## 改善箇所説明図

### 基準不適合発生箇所

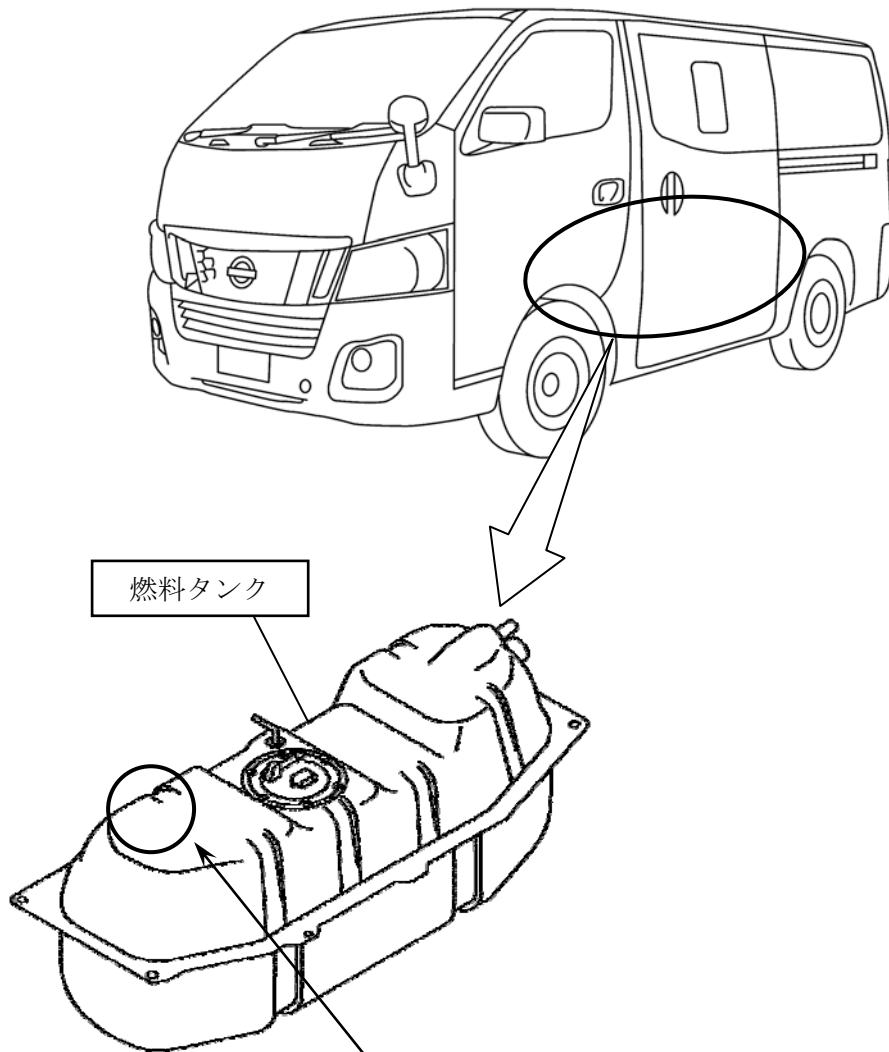
乗車定員10人のスーパーロング仕様において、座席シート固定用ブラケットの溶接時に使用する治具の固定が不十分なため、当該ブラケットが傾いたものがあり、座席シート組み付け工程で当該ブラケットの修正を行なった際に、当該ブラケット下部にある燃料タンクを損傷させたものがある。そのため、そのままの状態で使用を続けると、最悪の場合、燃料が漏れるおそれがある。

全車両、当該燃料タンクを点検し、損傷しているものは新品と交換する。

識別：銀色のシールをモデルナンバープレートの右横に貼り付ける。
